**TRAFIKKSIKKERHETSREVISJON TRINN 1  
NY SENTRUMSADKOMST, RV. 4 HUNTON  
GJØVIK KOMMUNE**

Reguleringsplan

30.09.2021

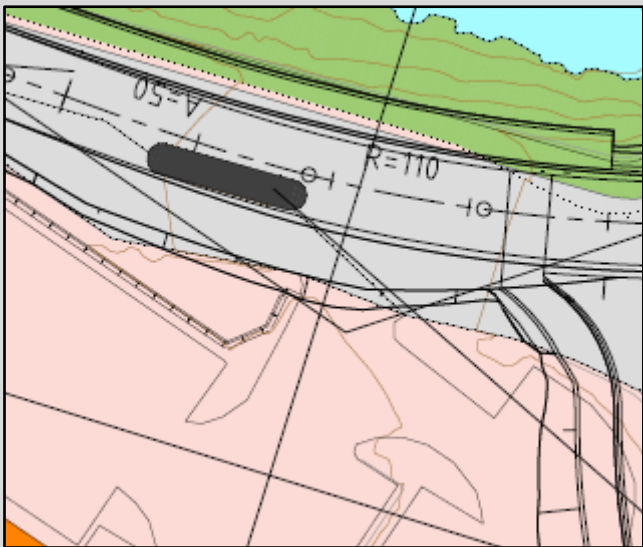
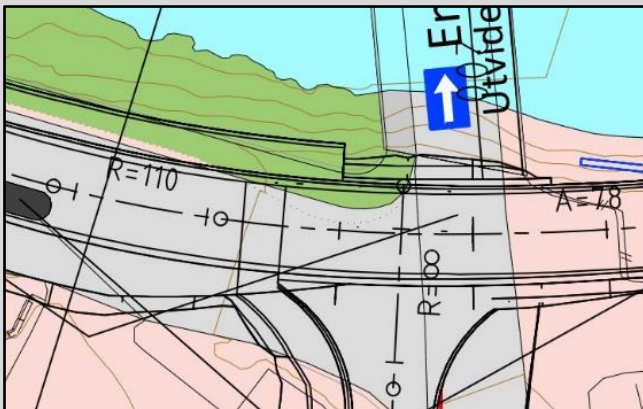
Avvik					
ID	Sted	Avvik fra	Beskrivelse	Forslag til tiltak	Kommentar prosjekterende
1	Modell 16200 Profil 400 - 450	N100, krav 2.18	<p>Lavt resulterende fall, og under kravet på 2%.</p> 	Øke lengdefallet eller raskere tverrfallsending. Evt. søke fravik.	Tas hånd om i byggeplan. Virker som om det kan løses med raskere tverrfallsending. Ingen konsekvens for reguleringsplan.
2	Modell 60000 og 16200	N100, krav 2.66	<p>Svingebevegelse ut av rundkjøring i sørgående arm tilfredsstillende ikke kravet til kjøremåte A for vogntog. Avstand mellom sporing i innerste felt og trafikkøye er målt til ca 2,15 m.</p> 	Endre to kjørefelt ut av rundkjøring til ett kjørefelt og overkjørbart areal ytterst. Krabbefeltet kan starte i ca profil 375 for å unngå konflikt.	Vurderes i byggeplan. Ses i sammenheng med avvik 7. Statens vegvesen ønsket i utgangspunktet at krabbefeltet skulle starte fra rundkjøring, men dette vurderes opp mot trafiksikkerhet/trafikkavvikling. Ingen konsekvens for reguleringsplan; evt. sikre noe mer areal i tilfelle nødvendig utvidelse av bru.

Avvik					
ID	Sted	Avvik fra	Beskrivelse	Forslag til tiltak	Kommentar prosjekterende
3	Modell 16200 Profil 550	N100, krav 2.22	Minstekravet til horisontalkurveradius er 125 når fartsgrensen er 60 km/t. R=95 er under kravet. Mangler også en klotoide mellom kurvene.	Utbedre geometrien slik at den tilfredsstillere kravene.	Eneste endring som gjøres her er å legge til krabbefelt. Det er forutsatt å ikke ha større inngrep mot elv enn i dag. Geometrien er da låst. Dette har vært en forutsetning i prosjektet. På grunn av utfordrende eggekurve settes det opp midtrekkverk på strekningen, se tverrprofil teknisk plan. Ingen konsekvens for reguleringsplan.

4	Modell Profil 250-350	N101	Manglende rekkverksrom før kulvertportal. Gjelder begge sider av vegen. Avstanden mellom to rekkverk skal ikke være mindre enn 100m.	Det bør reguleres gjennomgående rekkverksrom i rundkjøringen.	Detaljeres ut i byggeplan. Det reguleres inn tilstrekkelig med annet vegareal rundt rundkjøringen for å få plass til rekkverksbehov.
5	Modell 16200 300-360	N101	Manglende rekkverksrom mellom bru og rundkjøring på begge sider av vips 60000.	Det bør reguleres nødvendig rekkverksrom fra brurekkverk til rekkverk.	Detaljeres ut i byggeplan. Det reguleres inn tilstrekkelig med annet vegareal rundt rundkjøringen for å få plass til rekkverksbehov.

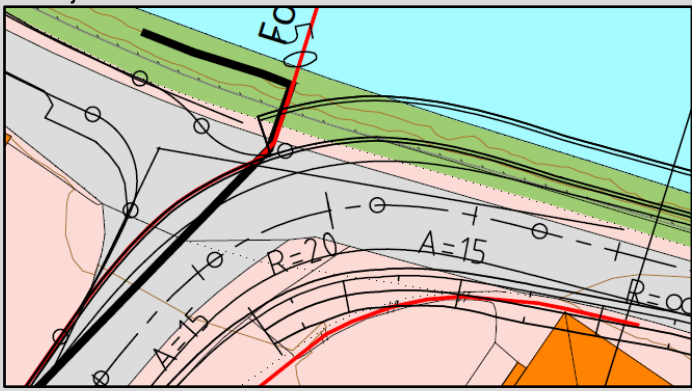
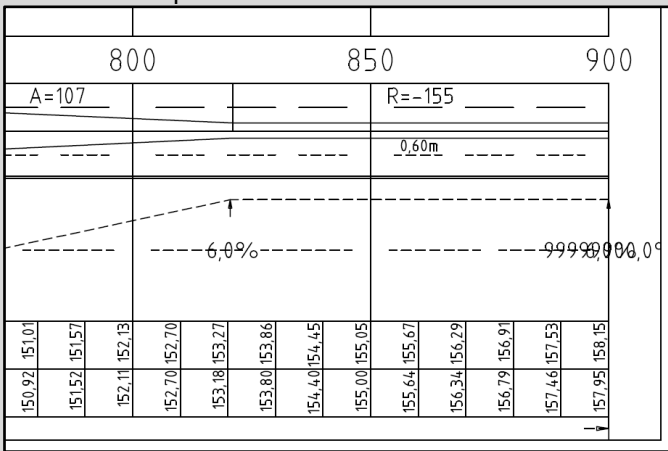
Avvik					
ID	Sted	Avvik fra	Beskrivelse	Forslag til tiltak	Kommentar prosjekterende
6	Modell 16500 og 60200	N101	Manglende rekkverksrom mellom bru og avkjørsel til Hunton.	Det bør reguleres nødvendig rekkverksrom for brurekkverk.	Detaljeres ut i byggeplan. Det reguleres inn tilstrekkelig med annet vegareal for å få plass til rekkverksbehov.
7	Nordre arm ut av rundkjøring	N100, krav 4.27	Krabbefeltet er ført tilbake til rundkjøringen. N100 Krav 4.27 «tofelts veier skal ha kun ett kjørefelt på tilfarten, i sirkulasjonsarealet og på utfartene».	Vurder å trekke krabbefeltet sørover for å unngå 2 felt i utfarten. Eventuelt søk fravik grunnet tunge kjøretøys vanskeligheter med å komme opp i hastighet.	Vurderes i byggeplan. Ses i sammenheng med avvik 2. Ingen konsekvenser for reguleringsplan, evt. sikre noe mer areal i tilfelle nødvendig utvidelse av bru.
8	Modell 16500, profil 160-170	N100	Sikt i krysset hindres av parkert buss. Det er i dag skiltet Parkering med underskilt «Bussoppstilling», og parkerte busser vil medføre at siktkravet for trafikk i Brennerigata ikke er tilfredsstillt.	Endre regulering til holdeplass, sånn at bussene ikke står parkert her.	Forutsetter at bussene ikke kan stå parkert her.

Avvik					
ID	Sted	Avvik fra	Beskrivelse	Forslag til tiltak	Kommentar prosjekterende
9	Rundkjøring; vips 60000 og vips 16500	N100, krav 4.45 og figur 4.17	<p>Brurekkverk over bruene og mellom armene i rundkjøring, vil være sikthindrende.</p> 	<p>Hvis siktkrav for arm fra Hunton (vips 60000) ikke kan tilfredsstilles, må det søkes fravik. Dersom fraviket ikke blir godkjent, kan ikke denne armen inn mot rundkjøringa bygges.</p>	<p>Detaljering av rekkverk/ brurekkverk gjøres i byggeplan. Kan forutsette at bru bare skal brukes av store kjøretøy som ser godt over brurekkverk med høyde 1.20. Brua er kun tenkt for store kjøretøy som ikke har så lett for å komme ut på veien fra den andre avkjøringen.</p>

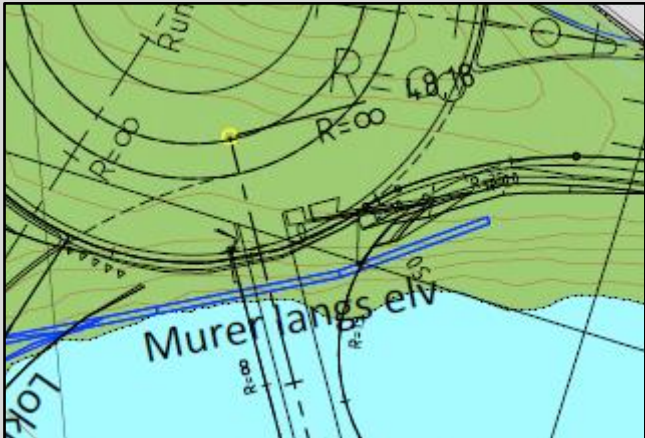
Feil				
ID	Sted	Beskrivelse	Forslag til tiltak	Kommentar prosjekterende
10	Modell 16500 profil 160	Avkjørsel i busslomme/bussparkering. 	Avkjørselen bør fjernes og etableres et sted den ikke er i konflikt med buss-parkerings-lomme. Hvis lomma også er holdeplass bør det sikres tilstrekkelig rettlinje for oppstilling, samt tilstrekkelig venteareal i henhold til N100.	Forutsetter at dette bare skal være holdeplass. Avkjørselen kommer litt nær kryss, men er tenkt for noe ansattparkering + noe vedlikehold/varelevering på et høyere nivå enn hovedavkjørsel. Vil bli forholdsvis lite brukt, men nødvendig for logistikk inne på området.
11	Brenneri gata	Det mangler en liten bit av fortauet frem mot brua. 	Forlengte fortau mot bru.	Dette er vist i reguleringsplan, og det er sikret tilstrekkelig areal. Detalj detaljeres ut i byggeplan.

Feil				
ID	Sted	Beskrivelse	Forslag til tiltak	Kommentar prosjekterende
12	Brenneri gata	Fortauet stopper uten å bli tilpasset eksisterende situasjon. 	Tilpasse fortau til eksisterende situasjon gjennom nytt kryss.	Fortau er tilpasset nylig vedtatt reguleringsplan for Fargerikvartalet. Antagelig blir Fargerikvartalet utbygd før denne planen. Detaljering tilpasses da til eks. situasjon i byggeplan.
13	Modell 16200, profil 800 - 900	Det er 20 cm høydedifferanse mellom prosjektert veg og eksisterende veg i profil 900. I profil 850 er denne differansen 5 cm, men her treffer ikke ny veg eksisterende i plan. 	Ny veg må tilpasses eksisterende veg.	Teknisk plan er basert på fkb-data. Innmålinger gjøres i byggeplan og tilpasning og endelig utstrekning tilpasses til eks. situasjon da.
